Planfeststellungsverfahren für den 6-streifigen Ausbau und Verlegung der BAB 4 zwischen den Anschlussstellen Düren und Kerpen

hier: Stellungnahme des Bund für Umwelt und Naturschutz Deutschland Landesverband Nordrhein-Westfalen e.V. (BUND NRW e.V.) im Rahmen des Anhörungsverfahrens nach § 17 Bundesfernstraßengesetz i.V.m. § 73 Verwaltungsverfahrensgesetz NRW

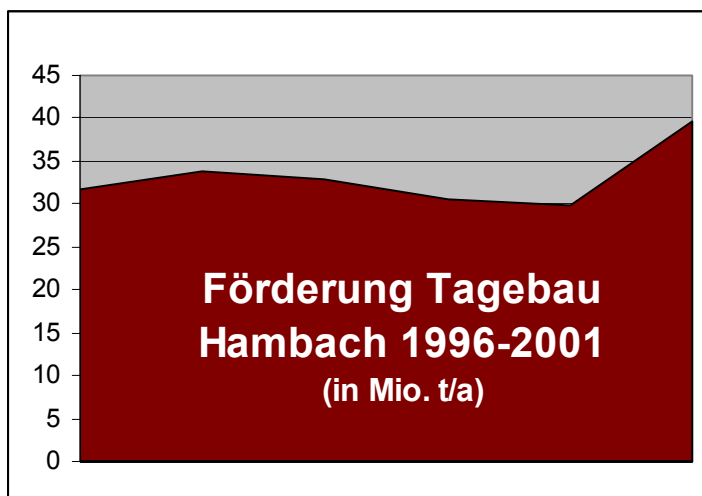
Dem gegenüber hat sich die derzeitige Kohleförderung aktuell bei etwa 40 Mio. t/a eingependelt, nachdem sie lange Jahre sogar noch weit geringfügiger war (siehe Abbildung).

Damit liegen die tatsächlichen Fördermengen weit hinter der ursprünglichen Planung zurück. Es ist nicht damit zu rechnen, dass die jährlichen Fördermengen signifikant steigen werden.

Damit aber ergibt sich ein vom Rahmenbetriebsplan deutlich abweichender Stand der Landinanspruchnahme. Ein Erreichen der jetzigen Trasse der BAB 4 im Jahre 2017 ist ungewiss. Die Notwendigkeit der Einleitung eines Planfeststellungsverfahrens zum jetzigen Zeitpunkt ist nicht gegeben.

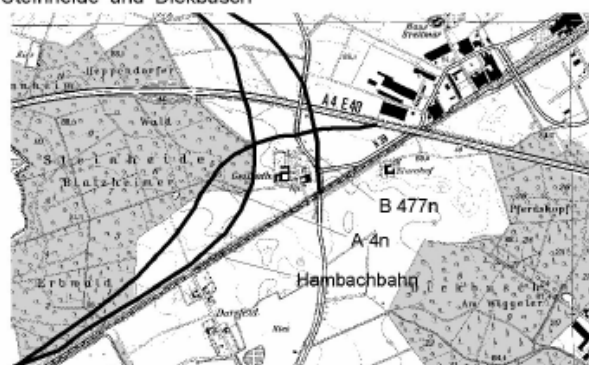
Bei isolierter Betrachtung der Verlegung der BAB 4 würde es einerseits zu einer Zerschneidung des Waldgebietes Merzenicher Erwald (als Südteil des Hambacher Forstes; FFH-Vorschlagsgebiet DÜR3) der Steinheide kommen

Besonders beachtlich ist dabei, dass die Steinheide von ihrem östlichen Nachbarwald, dem Dickbusch stärker, als bisher abgetrennt wird. Hierdurch wird insbesondere wenig mobilen Tierarten ein Individuenaustausch zwischen den Wäldern stärker, als bisher erschwert, was langfristig eine genetische Isolierung der Populationen und daraus resultierend eine verminderte Anpassungsfähigkeit an sich ändernde Umweltbedingungen zur Folge hat. Aus Sicht des BUND NRW ist bereits dieser Zerschneidungseffekt als schwer wiegend und erheblich sowohl im Sinne des UVPG, als auch der Eingriffsregelung, als auch der FFH-Richtlinie anzusehen.
